Augsburg, den 19.05.2021

**Stellungnahme zum Planfeststellungsverfahren
Straßenbahnlinie 5 – Hauptbahnhof zum Universitätsklinikum,
Planfeststellungsabschnitt 1 (PFA 1) Hbf Vorplatz West bis Auffahrtsrampen
Hessenbachstraße**

Planfeststellung Straßenbahnlinie 5 **Stellungnahme für den Radverkehr**

Geplante Verbreiterung des Weges am Wertachkanal, Ostseite

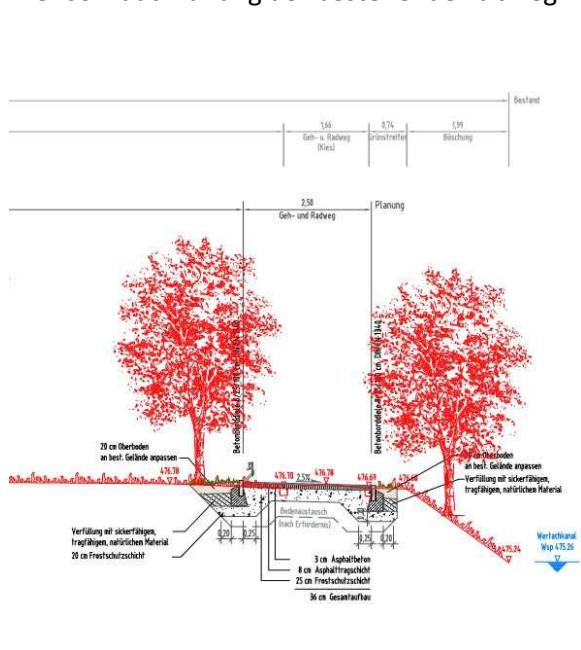
Hier soll laut Planung der bestehende Fußweg verbreitert werden, von ca. 1,7m auf 2,5m

Nachdem wir an vielen Stellen das fehlende Einfühlungsvermögen für die Radfahrer bemängelt haben, kritisiert der Bund Naturschutz hier eine Wege-Verbreiterung.

- diese Radweg-Verbindung wird nicht gebraucht, denn zwischen Wertachkanal und Wertach existiert bereits ein ausreichend breiter Geh- und Radweg.

- Der Querschnitt ist (bewusst/absichtlich?) falsch dargestellt: der Abstand zwischen bestehendem Weg und den Baumstämmen reicht nicht, um ca 0,8 m zu verbreitern. Hier würde automatisch in den Wurzelraum eingegriffen, die Bäume würden über kurz oder lang absterben.

Foto vom 15.5.21

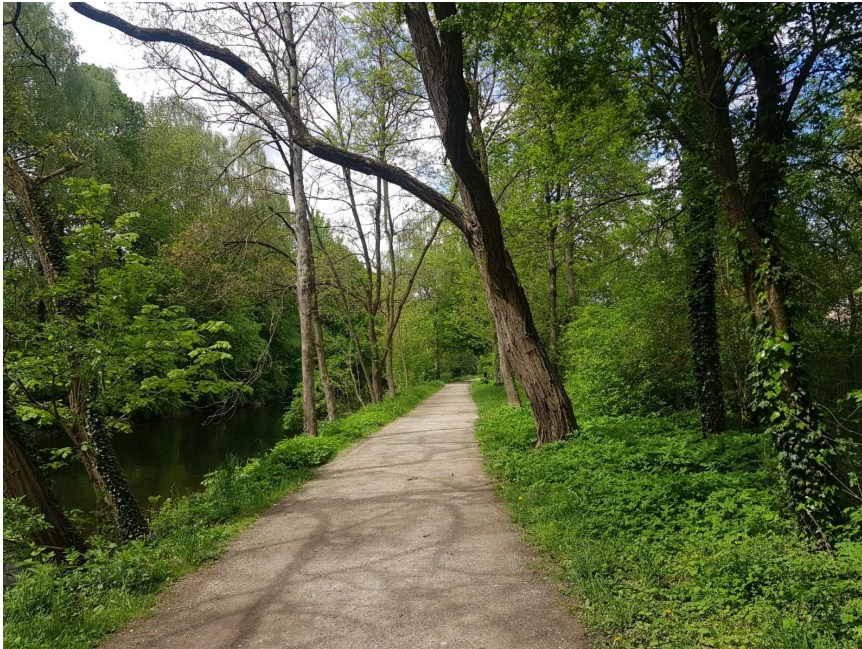
-
- Das Fällen dieser Bäume hätte auch artenschutzrechtliche Konsequenzen, deswegen wurde vermutlich so getan, als könnte man die Wege-Verbreiterung durchführen und die Bäume stehen lassen. Auf dem Foto wird deutlich, dass es mit dem Bauschutzzaun, so wie er im Maßnahmenplan dargestellt ist, nicht getan ist.
- Mit vertretbarem Aufwand ist nicht nachvollziehbar, ob die zusätzliche Versiegelung durch den Wertachkanalradweg bei der Ausgleichsflächenermittlung überhaupt berücksichtigt wurde. Bei der Eingriffsbeschreibung fehlt die Verbreiterung, im allgemeinen Text ist sie drin

Abbildung: Knotenpunkt Pferseer Straße, Perzheimstraße, Holzbachstraße

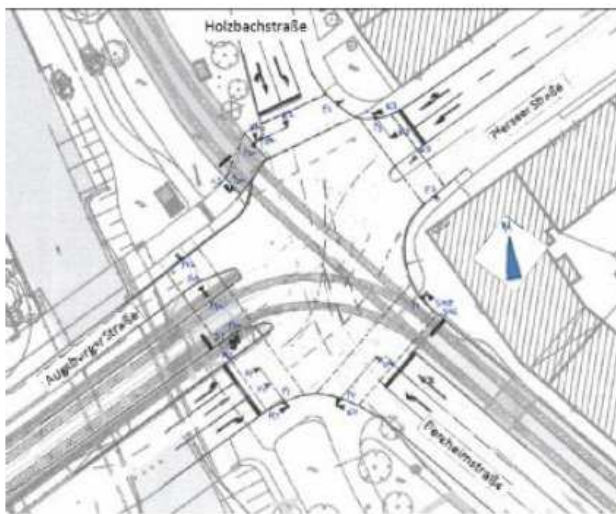
Die Abwägung ist fehlerhaft: eine Variante, die die Straßenbahn zweigleisig und Autos als Einbahnstraße in der Hörbrotstraße führt, wurde gar nicht untersucht.

Die Grünflächen am Wertachkanal werden bei der Variante 3a weniger betroffen sein als bei der nun favorisierten Variante 4c. Wir meinen, dass die Haltestelle sogar noch Richtung Holzbachstraße verschoben werden könnte, so dass der Eingriff in den für Tiere und erholungssuchende Menschen wertvollen Grünbestand am Wertachkanal bei dieser Variante am allergeringsten wäre.

Bei einer Variante Straßenbahn zweigleisig durch die Hörbrotstraße (stadtauswärts separat, stadteinwärts in der Fahrbahn) wäre es möglich, die Autos in der Holzbachstraße nur einbahnig zu führen. Die Einbahnstraße würde wie bei der Plafe-Trasse weiter in die Ravenspurgerstraße führen und nur eine sehr geringe Verkehrsbelastung aufweisen. Diese Möglichkeit wurde nicht untersucht, sie würde aber die Behinderungen beim Queren der Perzheimstraße verringern.

Einmündung Holzbachstraße in Rosenaustraße / Ackermannstraße

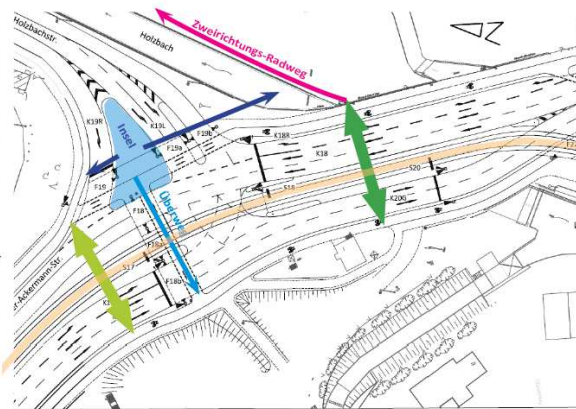
- > Der Kfz-Verkehr fließt weiter ungebrems.
- > Der geplante Überweg ist an falscher Stelle platziert. Eine direkte Querung der Straße ist nicht möglich – stattdessen landet man auf einer häßlichen dicken Insel
- > Der neue östliche **Zweirichtungs-Radweg** am Holzbach-Ufer ist von Süden und Westen nur durch 2 bis 3 Ampelphasen erreichbar
- > **Fazit:** Diese „Lösung“ wird von vielen Fußgängern und Radlern nicht akzeptiert werden. Sie provoziert „wildes“ Queren. Es drohen mehr Unfälle, v.a. in der Rosenaustr.

Statt eine mittig liegende zwei außenliegende Querungen:

- > vor K18R (Südseite der Kreuzung) für Rad/Fußgänger (**dunkelgrüner Pfeil**)
- > Westlicher Überweg in der Ackermannstr. (bei S17, **grünlicher Pfeil**).

Westliches Ende Luitpoldbrücke Querung zur Augsburgs Straße

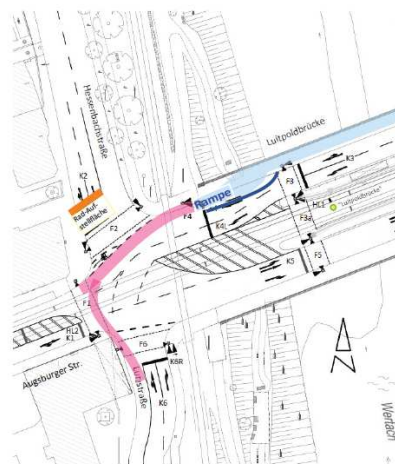
- > Die Planung der Kreuzung krankt an der nach wie vor „schrägen“ Querung der Hessenbachstraße. Dieses Problem besteht ja auch in der aktuellen Verkehrsführung und ist u.a. dafür verantwortlich, dass die Querung ein Unfallschwerpunkt geworden ist – und zu befürchten ist, dass dies so bleibt.
- > keine Führung des Radverkehrs stadtauswärts (Richtung West).

- > Radverkehr stadtauswärts am Ende der Luitpoldbrücke über eine Rampe auf die Fahrbahn führen (**hellblaue Fläche**). Diese Rampe senkt sich vor dem Bordstein ab – ein Eingriff in die Brückenkonstruktion erfolgt also nicht.
- > Von der Luitpoldbrücke das Queren und anschließende Linksabbiegen Richtung Lutzstraße verbessern durch **Verbreitern der Radspur**.
- > Zurückziehen der **Haltelinie Hessenbachstraße**. Dadurch entsteht Platz für eine Rad-Aufstellfläche.

Östliches Ende Luitpoldbrücke / Perzheim- und Holzbachstraße

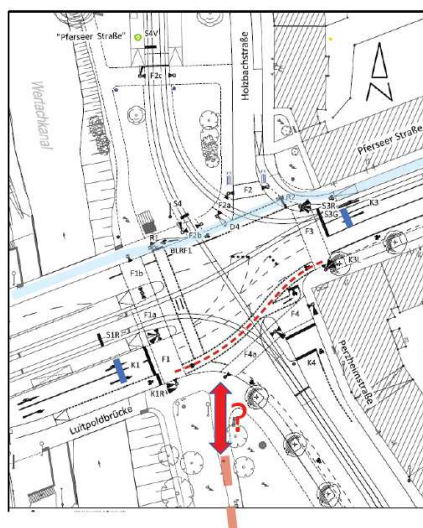
- > Der Radweg von den Perzheimwiesen (**roter Doppelpfeil mit Fragezeichen**) wird für Rechtsabbieger Richtung Innenstadt nicht an die Radwegführung (**gestrichelte rote Linie**) angebunden.
- > Hochgradig uneinheitliche Führung des Radverkehrs: jede der 4 Richtungen wird anders geführt.
- > Der Radverkehr stadtauswärts wird bei S3R auf dem Gehweg um die Hausecke geführt. Dadurch werden Radfahrende ausgebremst. Konfliktpotenzial besteht über Zusammenreffen mit dem Fußverkehr. Außerdem entsteht für die Fußgänger ein Umweg.

- > Die Radfahrenden vom Perzheimwiesen-Radweg Richtung Innenstadt werden an den (**rot-gestrichelten**) Radweg geführt.
- > Aufstellfläche bei K1 und K3 analog wie K4 (**blaue Balken**). Diese ermöglichen das direkte Linksabbiegen. Das ist notwendig, da die Radfahrer-Frequenz hier sehr hoch ist.
- > Radfahrende bei S3R auf der Fahrbahn lassen (wie heutiger Zustand).

Rosenaustraße / Pferseer Straße

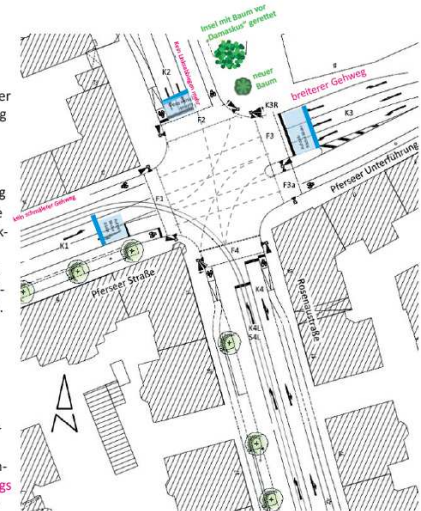
- > Auf engstem Raum gnadenlos überregulierte Kreuzung.
- > Für die Radler wird das Linksabbiegen zeitraubend und zugleich gefährlich, da in allen 4 Richtungen **Zwischenhalte** erzwungen werden. Die dafür vorgesehenen Stellen müssen mit einer 90°-Drehung eingenommen werden.

- > Prognose: ängstliche Radler queren wie die Fußgänger, sportliche und Radlergruppen biegen auf der PKW-Spur links ab. Wie auch immer: es entstehen **neue Unfallgefahren!**

- > Der Plan, die vielen aus dem Pferseetunnel strömenden Radler auf eine **schmale Radspur** zu zwingen, wird ebenfalls nicht funktionieren:
 - > Die Zahl der Radler ist Mittags und Nachmittags viel zu groß

- > Schnelle Radler, egal mit welchem Ziel, nehmen die Autospur
 - > Ängstliche Radler*innen weichen auf den Gehweg aus.
- > Problematisch ist, dass es dem PKW-Verkehr Richtung Ackermannstraße kaum gelingt, auf dem kurzen Straßenstück **auf die Kfz-Rechtsabbiegespur** zu kommen, ohne Radler zu gefährden.

- > Die Radwege in der Rosenaustraße sind mit 1,50 m zu schmal.
- > Der Gehweg auf der Nordseite der Pferseer Straße (bei Juwelier Mayer) wird deutlich verengt. Warum? Weil auf der Pferseestraße die Aufstellflächen für die beiden Linksabbieger (stadteinwärts = F1 und stadtauswärts Richtung Stadion, im Plan nicht sichtbar) jetzt über die ganze Länge ausgebaut wird. Dies ist aus Sicht des FAL unnötig.

- > Die Unfallgefahren durch Tempo 30 begrenzen.
- > Die Komplexität des Verkehrsgeschehen reduzieren durch Entfall der Linksabbiege-Möglichkeit für den MIV von der Rosenaustr. Richtung Tunnel (K2)

- > Bei der Radwegführung bergab aus dem Tunnel die aktuell bestehende Verkehrsführung beibehalten:
 - > D.h. die Radler behalten die Wahl zwischen Fahrbahn und Gehweg

- > Den durch den Rückbau der Tram-Trasse freiwerden Platz für die **Verbreiterung des Gehwegs** nutzen. Dies reduziert auch die Konflikte zwischen Rad- und Fußverkehr.

- > Außerdem kann der prächtige Baum beim Restaurant Damaskus erhalten bleiben (siehe Symbol oben in der Zeichnung). Ein zweiter, neuer Baum ließe sich weiter südlich pflanzen (kleines Symbol).

- > **Radaufstellflächen vor K1, K2, K3.** Diese ermöglichen
 - > das zügige Überqueren der Kreuzung
 - > ermöglicht das direkte Linksabbiegen **bei K1 und K3**

- > Die schmalen Radwege in der Rosenaustraße lassen sich laut Tiefbauamt verbreitern durch Entfall von Straßenrandstellplätzen und Verlegung von Maststandorten sowie Verschlinkung der MIV-Fahrstreifen auf 3,25 m Breite (Beschlussvorlage BSV21/05906).

- > Die langstreckigen Linksabbiegespur auf der Pferseestraße stadteinwärts (K1) wird auf ~ 30 m verkürzt. Auf die **Verengung des Gehwegs** auf der Nordseite der Pferseestraße (Juwelier Mayer) wird verzichtet.

Perzheimstraße Abzweig Hörbrotstraße

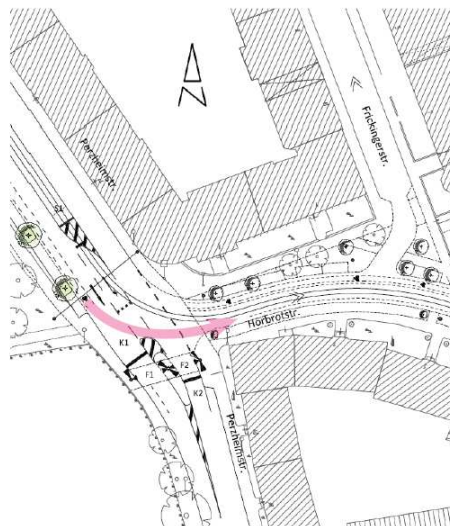
- > Die Chance, diesen Zulauf zum neuen HBF-Westportal für Fußgänger und Radfahrende aufzuwerten, bleibt ungenutzt.
- > Es fehlt eine (separate) Führung des Radverkehrs Richtung Pferseer Str.
- > Es fehlt eine Führung (etwa wie **der rosa Bogen**) für die vielen Radler, die von Nordwesten kommend, links in die Hörbrotstraße einbiegen wollen.

- > Die Parkplätze in der Hörbrotstraße werden auf einer Seite zurückgebaut, um Platz zu schaffen für Bäume und breitere Radstreifen. Einzelne Parkplätze können verbleiben für Handwerker und Gehbehinderte.
- > Für die Radler wird das Linksabbiegen über eine Fahrrad-Ampel zeitgleich mit der Kfz-Linksabbiegephase ermöglicht. Alternativ wird neben der Kfz-Linksabbiegespur eine Linksabbiegespur für Radler abmarkiert.

Buchegger-Platz / Rosenaustraße

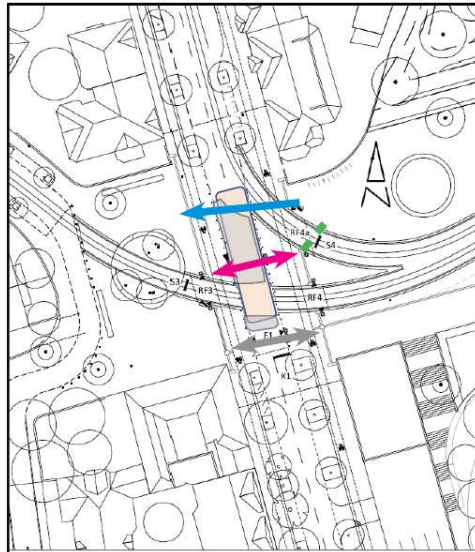
- > hohe PKW-Geschwindigkeiten, Führung von Fuß- und Radverkehr über die Rosenaustr. sehr kritisch
- > Gefährdung der Fußgänger durch ungünstig positionierte nördliche Fußgängerampel (als **roter Doppelpfeil** markiert). Sie führt in den Gleiswinkel und verführt Fußgänger und Radler dazu, „spontan“ das zweite Straßenbahngleis zu queren (**grün gestrichelte Linie**) -> eine Folge der (unnötigen) „Flügelung“ der beiden StraBa-Trassen
- > Die nördliche Fußgängerampel sitzt zudem so nah an der südlichen Fußgängerampel (**grauer Pfeil**), dass sie kaum genutzt werden wird.

- > Beide StraBa-Trassen durch die Hörbrotstraße.
- > Tempo 30 in der Rosenaustraße, evtl. Aufwertung des Platzes durch Mittelinsel in der Rosenaustraße (**lachsfarben markiert**).
- > Verschieben der **rot markierten** Fußgängerampel nach Norden = **blauer Pfeil**), so dass beide Straßenbahngleise en bloc überquert werden können.
